Številka: 430-267/2019/11  
Datum: 20. 4. 2020

## Odgovori na vprašanja s področja tolmačenja tehnične smernice TSG-1-001:2019 Požarna varnost v stavbah

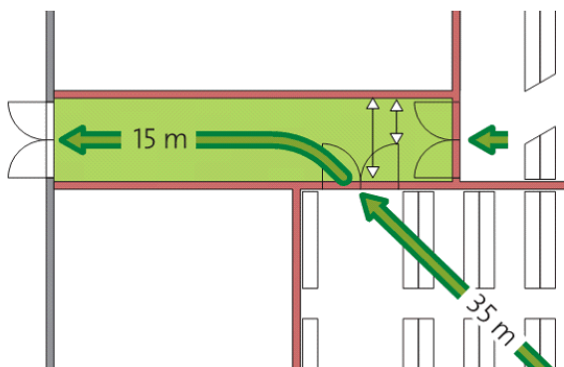
Kako se meri svetla širina evakuacijskega hodnika pri odprtih vratih na hodnik in v kateri točki tehnične smernice je to določeno? Priložena skica, ki je povzeta po skici iz tehnične smernice številka 50 in prikazuje dve možnosti, ki sta kotirani.

Svetlo širino evakuacijskih poti določa točka 3.2 »Evakuacijske poti«, oziroma točka 3.2.1 »Osnovne zahteve«.

Deseti odstavek točke 3.2.1 določa, da se širina evakuacijske poti meri pri vratih kot svetla širina vrat, v hodnikih kot svetla širina hodnika, na stopniščih kot širina pohodne površine stopnišča (glej risbo 24). Širina evakuacijske poti se vzdolž evakuacijske poti ne sme zmanjšati.

V kolikor se krilo vrat prostora odpira na hodnik, ki je evakuacijska pot, je treba njegovo širino povečati za toliko, kot krilo vrat v odprtem položaju zmanjšuje širino evakuacijske poti – hodnika. Primer na skici označuje širino odprtega krila do stene hodnika - manjša kota na skici.

Iz četrtega odstavka točke 3.2.2.4 tehnične smernice pa izhaja, da mora biti v primeru, ko je širina hodnika večja od zahtevane, označena zahtevana tlorisna površina hodnika.
